Prot. n. 17401 del 15/06/2026

**OGGETTO** | **AUTORIZZAZIONE IDRAULICA UNICA (A.I.U.)**  
(ai sensi del **R.D. 25/07/1904, n. 523** e delle **Norme di Attuazione del P.A.I. (D.P.Reg. 6 maggio 2021, n. 9)**, con le modalità di cui al **D.S.G. n. 187 del 23 giugno 2022**)

Lavori:	Realizzazione di un impianto di accumulo elettrochimico di energia elettrica (bess) “stand alone” ubicato in area non industriale e opere connesse per la connessione alla RTN a 150 kV da realizzarsi nel Comune di Ciminna
Comune:	Ciminna (PA)
Richiedente:	MYT Ciminna s.r.l. – Piazza Fontana, 6 – Milano – P.IVA 13008610969

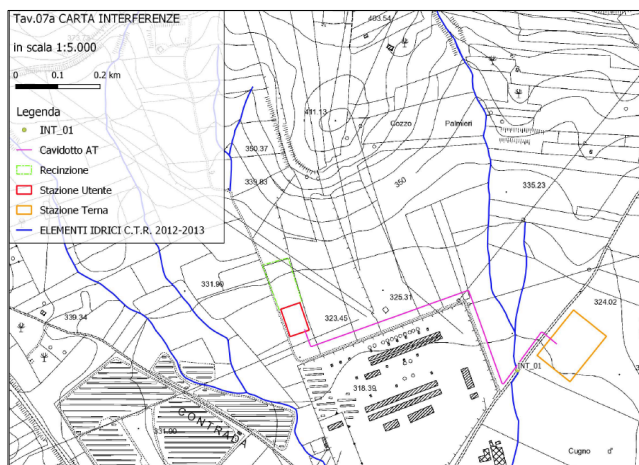
CONSIDERATO che nello specifico si preve n. 1 interferenza con il reticolo idrografico, e nello specifico con un impluvio/corso d'acqua senza nome, in c/da Porrazzi, nel territorio comunale di Ciminna, alle coordinate ETRS89/UTM (X: 369537.57; Y: 4192758.43);

PRESO ATTO che per quanto riguarda gli aspetti relativi al R.D. 25/07/1904, n. 523, dagli elaborati progettuali si evince che l'attraversamento del predetto impluvio oggetto di interferenza avverrà in forma subalvea senza scavo (No-Dig), e nello specifico a mezzo della tecnologia in T.O.C. (trivellazione orizzontale controllata) collocando il cavo all'interno di tubazione in *Pead* opportunamente dimensionata;

- le opere dovranno essere realizzate secondo quanto riportato negli elaborati progettuali trasmessi ed esaminati da questa Autorità di Bacino;
- durante l'esecuzione dei lavori dovranno essere adottate tutte le precauzioni e gli accorgimenti che garantiscano condizioni di sicurezza geomorfologica ed idraulica nelle aree oggetto di intervento, compresa l'interdizione temporanea delle aree interessate dalle fasi lavorative;

- al fine di mantenere l'efficienza idraulica, durante l'esecuzione dei lavori dovrà essere garantito in permanenza il libero deflusso delle acque torrentizie, significando che l'alveo dei corsi d'acqua oggetto di interferenza non dovrà in nessun modo essere interessato da depositi di materiale e/o attrezzature varie, se non quelle indispensabili all'esecuzione degli interventi in oggetto;

- non dovranno arrecarsi danni alle sponde dei corsi d'acqua oggetto di interferenza, nonché ad eventuali opere idrauliche presenti nell'area interessata dai lavori e nell'immediato intorno, ripristinandone eventualmente la condizione *ante operam*;
